**1. 変更内容、理由及び断層連続性評価への影響**

H27-B-2 深度88.38~88.43m 最新活動面の深度 (No.72) を修正、再作製した薄片試料観察結果 (No.73) に変更

敦賀発電所2号炉 敷地の地形、地質・地質構造について

H27-B-2 深度85.58~85.76m 再作製した薄片試料の観察結果 (No.71-1) および条線方向 (No.70) の変更に伴い、変位センス (No.71-2) を変更

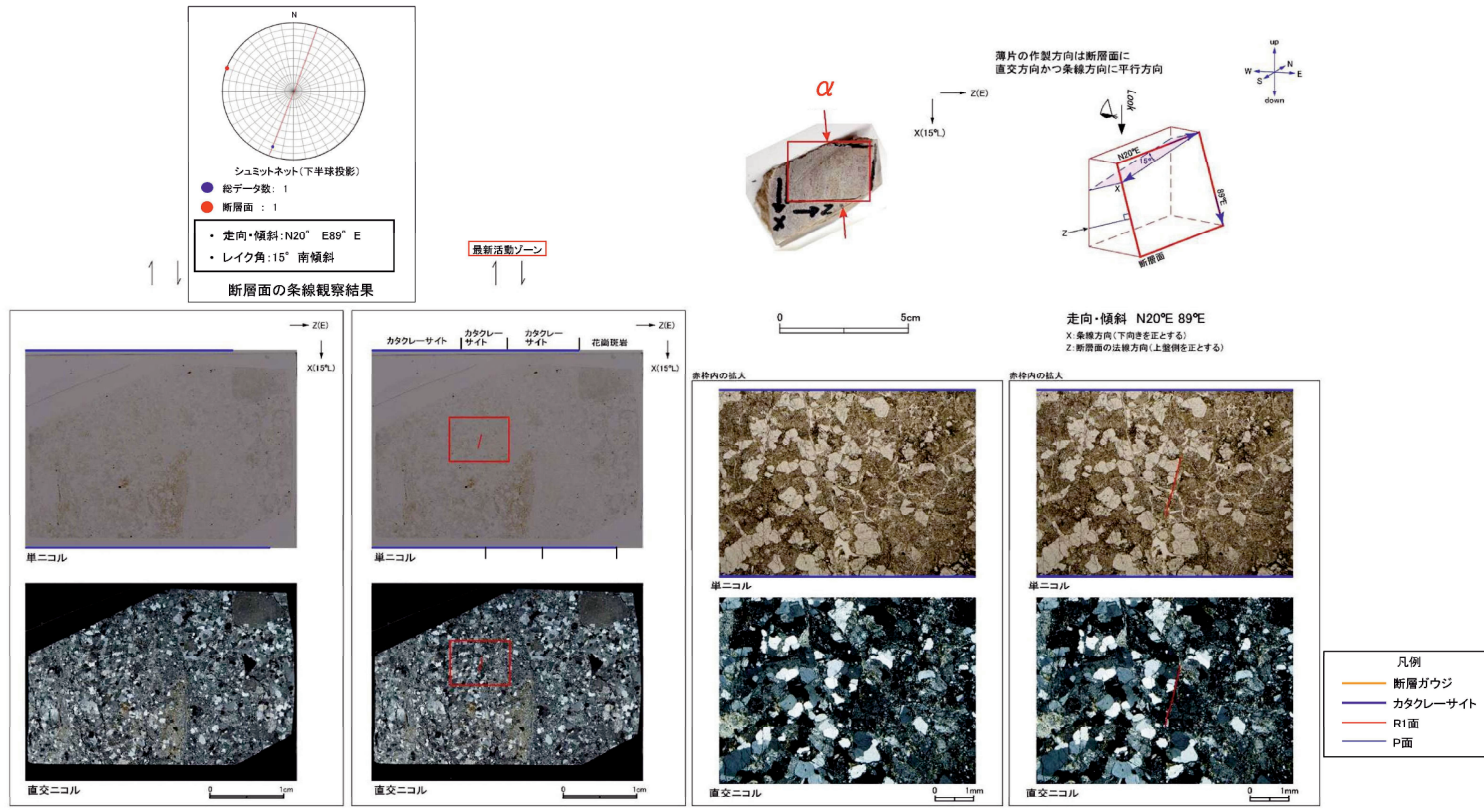
- 既存の薄片試料の作製位置を確認したところ最新活動面でない箇所で作製していたため、薄片試料を作製した観察結果に変更した。なお、条線の変更 (60L→15L)に伴い、変位センスが右ずれ正断層センスから右ずれセンスに変更となる。

- H27-B-2のボーリングコアから採取した薄片試料の観察結果によれば最新活動ゾーンの変位センスは、右ずれ成分が卓越する。
- 最新活動ゾーンに以下の特徴が認められることから、カタクレーサイトのみからなる破砕部であると判断した。
  - カタクレーサイト) 基質を構成する粘土鉱物は少ない。
  - カタクレーサイト) 断層面に沿った帯状の粘土状部は連続しない。
  - カタクレーサイト) 角ばった岩片が多い。
  - カタクレーサイト) 岩片の粒界を横断する破断面が認められる。
  - カタクレーサイト) ジグソー状の角礫群が認められる。

D-41破砕帯 薄片試料観察 (H27-B-2 深度88.43m) a

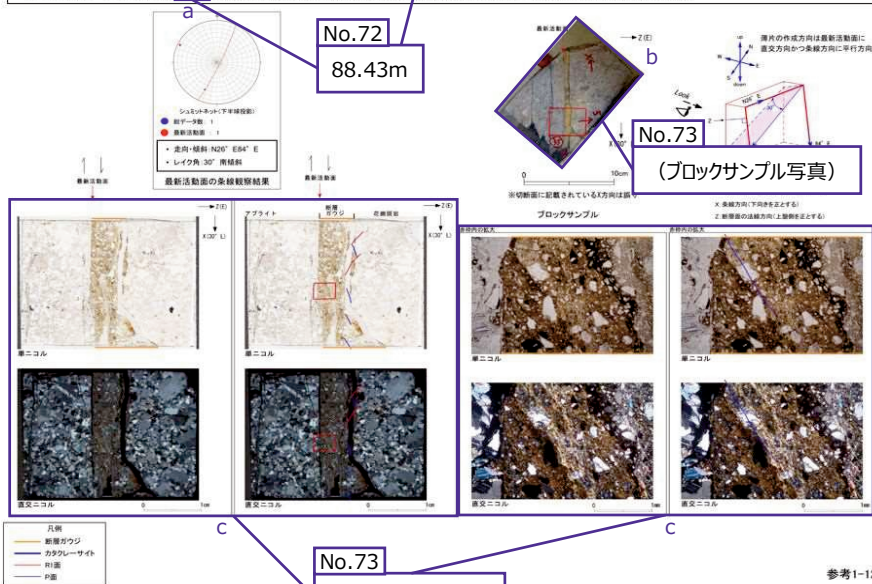
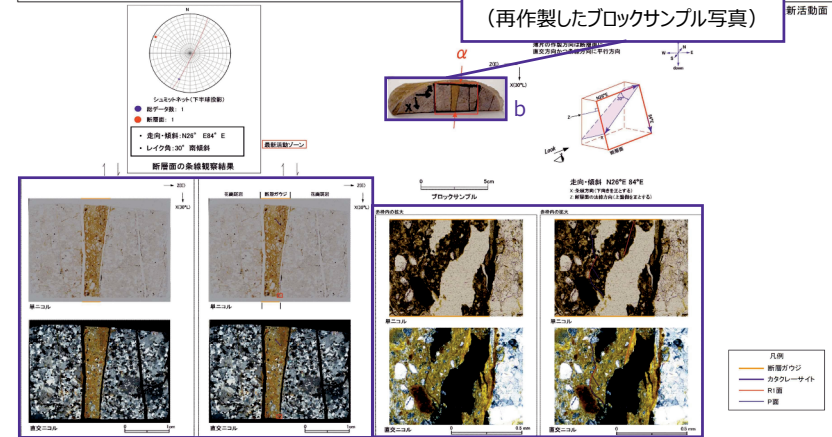
a 最新活動面の深度を88.42mに修正 (ただし、フォーム見直しにより数値の記載なし) (No.72)

b ブロックサンプル写真を再作製試料に変更 (No.73)

c 薄片試料写真を再作製試料のものに変更 (No.73)

No.73  
(薄片試料写真)

No.72 a  
(フォーム見直しにより数値の記載無し)

No.73  
(再作製したブロックサンプル写真)

No.73  
(再作製した薄片試料写真)

試料切断方向確認資料 (H27-B-2孔 深度88.42m)

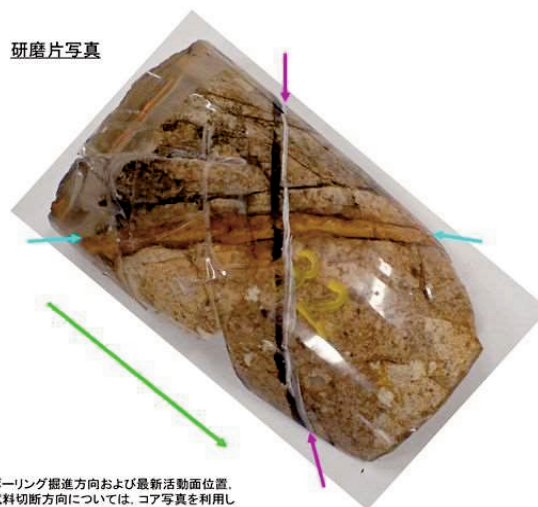
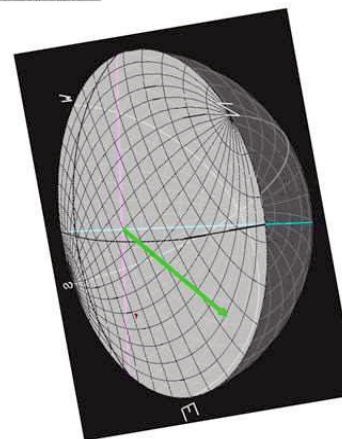
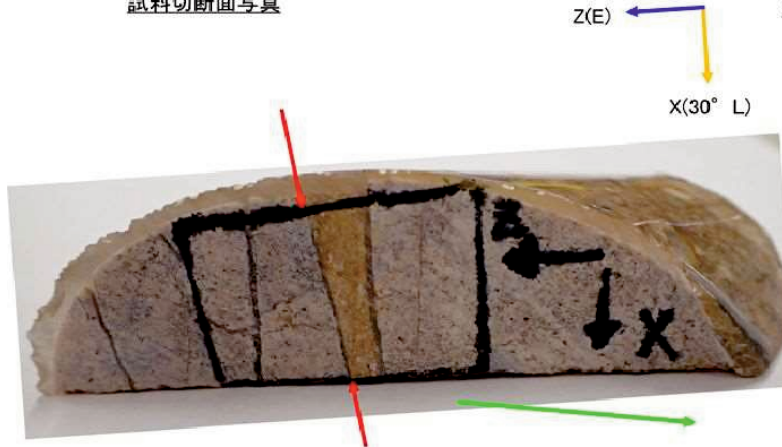
H27-B-2 深度88.38~88.43m 再作製した薄片試料観察結果 (No.73) に変更

- 既存の薄片試料が適切に作製されていたかを確認したところ、条線方向に平行に作製していないことが判明したため、薄片試料が条線方向に平行になるように正しい方向で薄片試料の再作製を行い観察を行った。
- 再作製した薄片試料の観察における変位センス（右ずれを伴う逆断層）及び断層岩区分の評価（断層ガウジ）は、変更前のデータと同じであった。
- 再作製した薄片試料の試料切断方向は以下の通り（最新活動面に直交で、かつ、条線方向に平行）である。
- 右の図はボーリングの掘進方向、最新活動面、試料切断面の正しい位置関係を図にしたものである。正しい位置関係とは、「試料切断面は最新活動面に直交で、かつ、条線方向に平行」の条件を満たすものである。試料で再現した3つの位置関係が図と相違ないことから正しく切断されていると判断した。（条線は最新活動面上で確認されているため、本ページでは表現されていない。）

ボーリング掘進方向および最新活動面位置、試料切断方向については、コア写真を利用してその位置が適切であることを確認した。

試料切断面方向確認資料 (H27-B-2孔 深度88.42m)

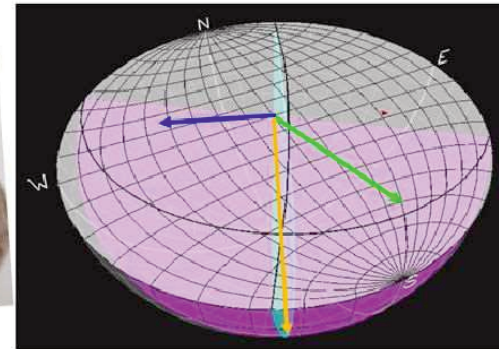
H27-B-2 深度88.38~88.43m 薄再作製した薄片試料観察結果 (No.73) に変更

- 再作製した薄片試料の作製箇所について、試料の切断方向を確認し、下記の試料切断面写真に示したX方向、Z方向が正しいことを確認した。
- 右の図はボーリングの掘進方向、最新活動面、試料切断面、X方向、Z方向の正しい位置関係を図にしたものである。正しい位置関係とは、「試料切断面は最新活動面に直交で、かつ、条線方向に平行」の条件を満たすものである。試料で再現した5つの位置関係が図と相違ないことから正しく切断されていると判断した。

・薄片作製位置は、肉眼観察により認定した最新活動面に沿って最も細粒化した部分を含み、試料の人為的な乱れのない箇所であることを確認した。

f-b-2-14破砕帯 薄片試料観察 (H27-B-2 深度88.94m)

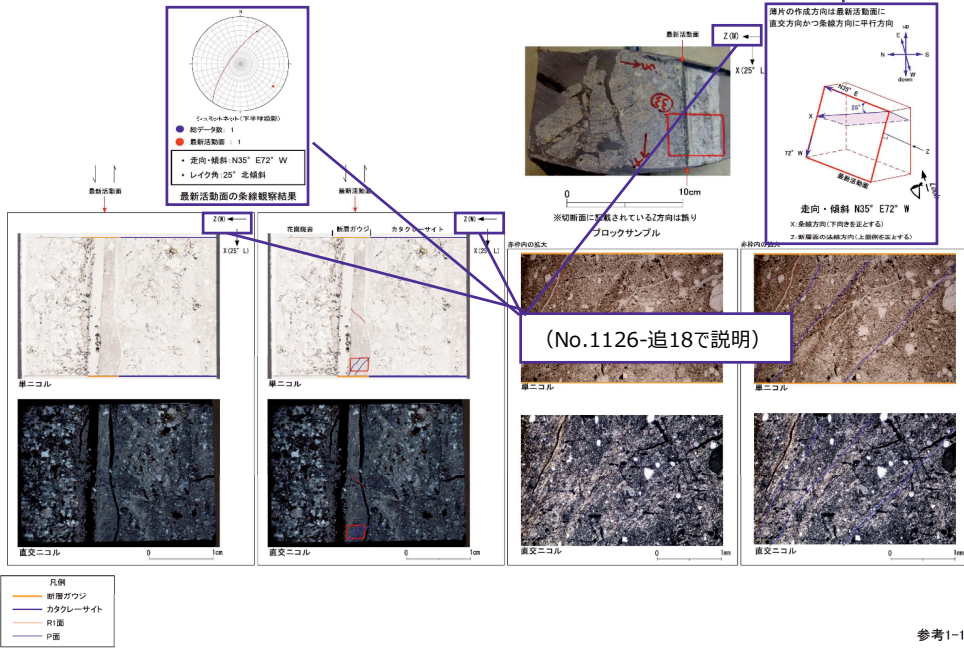
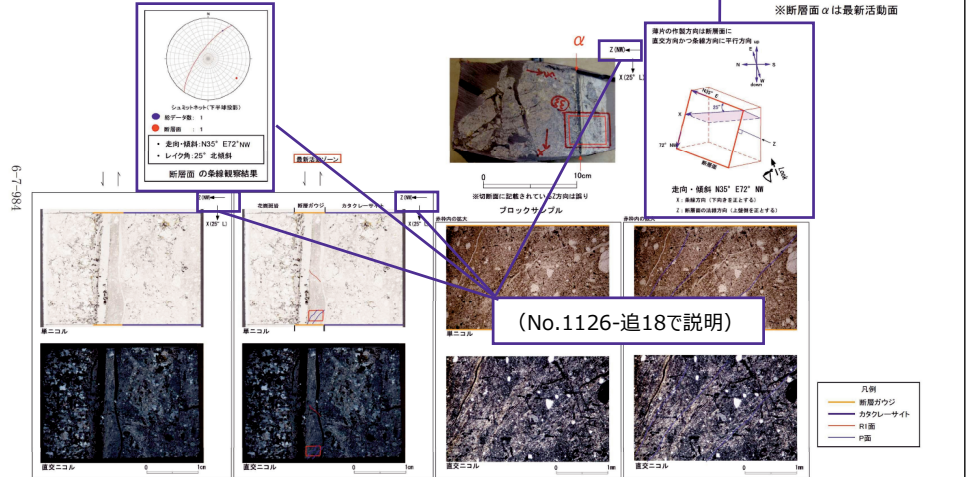
H27-B-2 深度88.88~88.94m 最新活動面の深度 (No.74) を修正

No.74  
88.94 m

No.74  
(フォーム見直しにより数値の記載なし)

非モデル化破碎部 薄片試料観察 (H27-B-2 深度120.65m)

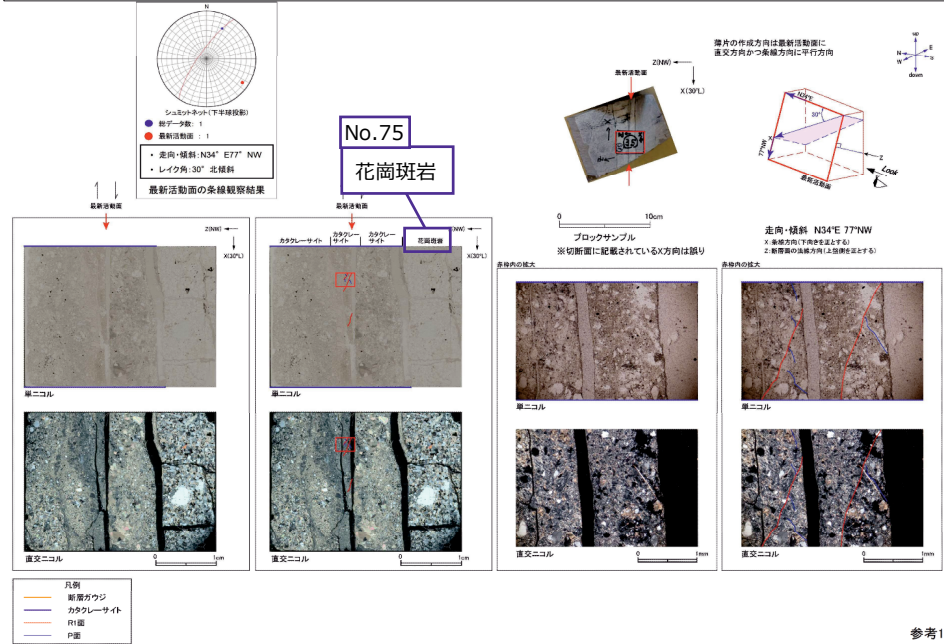
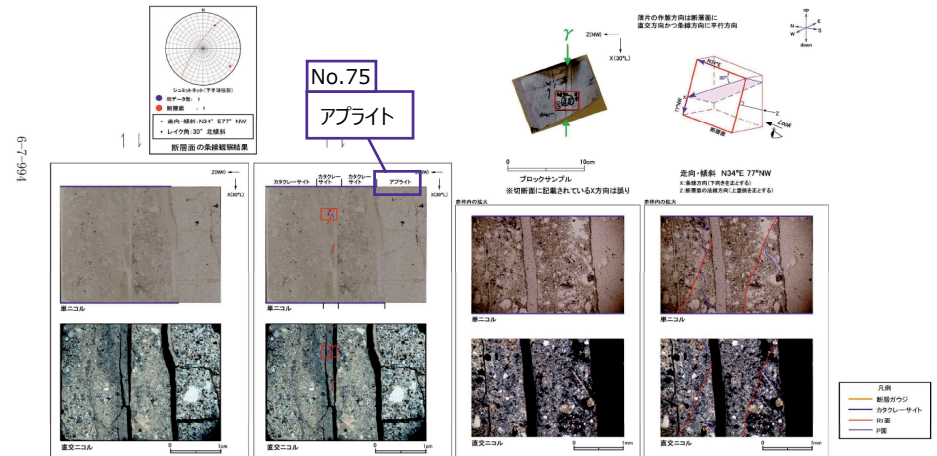
H27-B-2 深度120.63~120.65m 全景写真の記載 (No.75) を修正

15.非モデル化破砕帯  
性状一覧表(12/19)

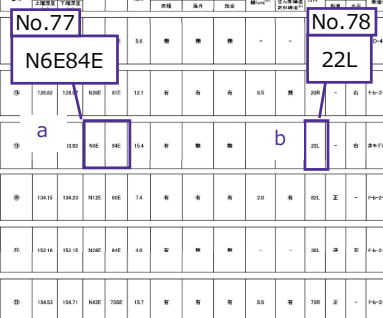
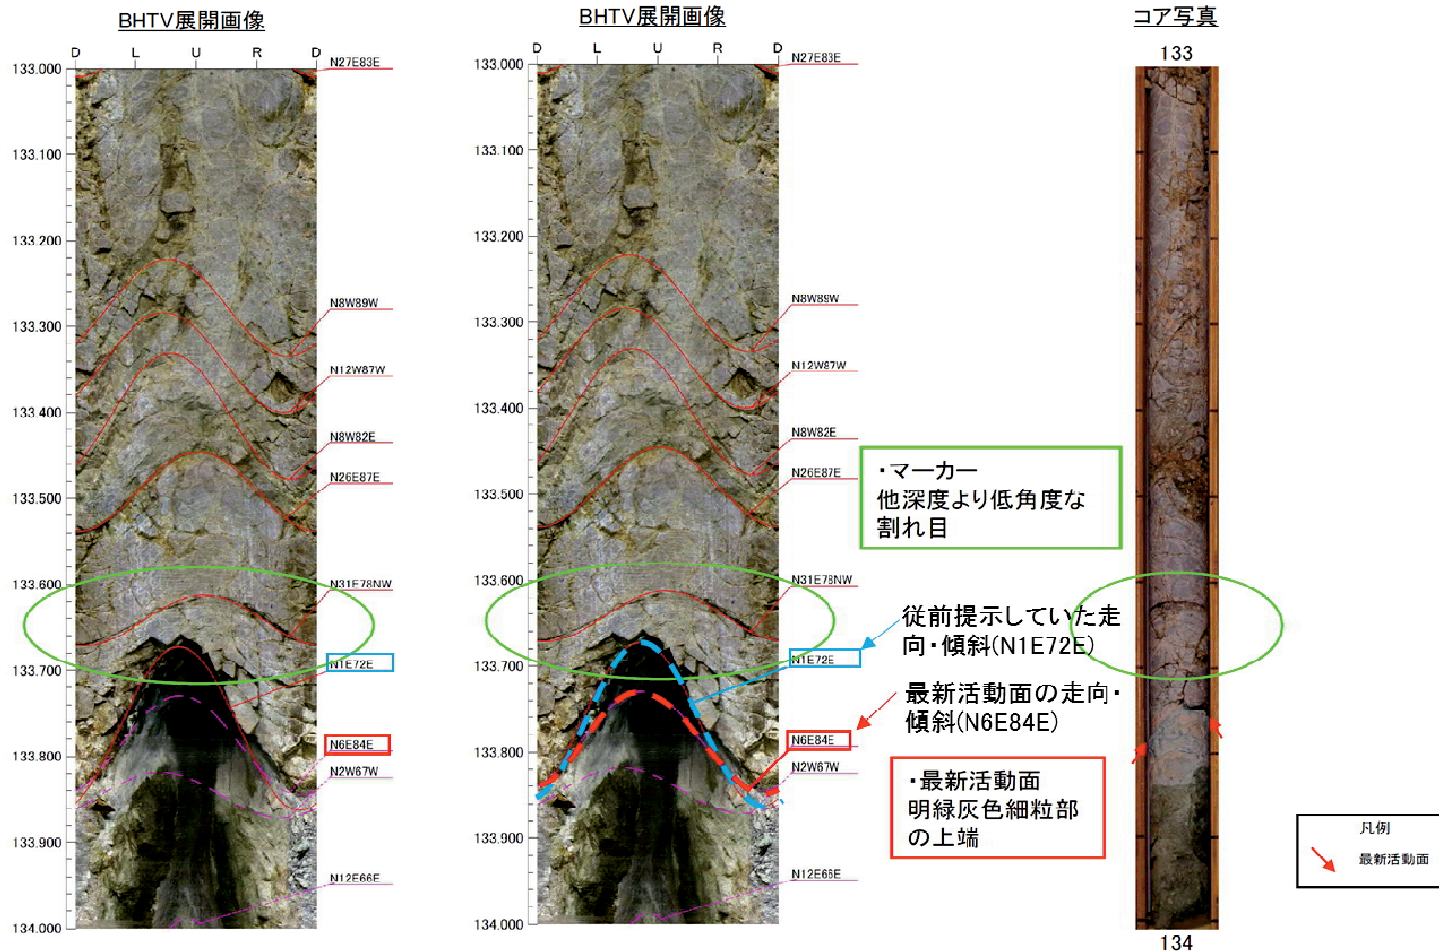
a 走向・傾斜の記載を「N6E84E」に変更 (No.77)

b 条線方向の記載を「22L」に変更 (No.78)

H27-B-2 深度133.75~133.92m 最新活動面の走向・傾斜 (No.77) を変更、それに伴い条線方向 (No.78) を変更

・走向・傾斜をN6E84Eに変更 (No.77)

【理由】再観察の結果、破碎部の最新活動面の走向・傾斜はN6E84Eと判断。

・条線方向を22Lに変更 (No.78)

【理由】走向・傾斜の変更 (No.77) により基準方位が変わることに伴う変更。

図1 H27-B-2孔位置平面図(模式図)

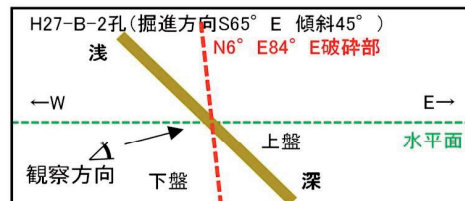
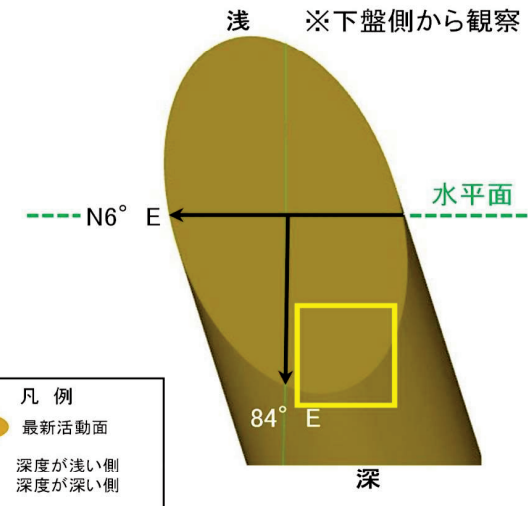
H27-B-2 深度133.75~133.92m 最新活動面の走向・傾斜 (No.77) に基づき条線方向 (No.78) を変更

- H27-B-2孔 深度133.75mの断層面の走向・傾斜はN6°E84°Eであり、条線観察は下盤側から実施している。

- ボーリングは掘進方向S65° E, 傾斜45° で掘削している。
- 破砕部の走向・傾斜はN6° E84° Eであり、ボーリングと破砕部の平面的な位置関係は左図のようになる。
- 破砕部は東傾斜であることから、西側が下盤, 東側が上盤となる。

- ボーリング(掘進方向S65° E, 傾斜45°)と破砕部(走向・傾斜N6° E84° E)をボーリング孔沿いの断面図で示すと左図のようになる。
- ボーリング孔の浅い側が下盤, 深い側が上盤となる。
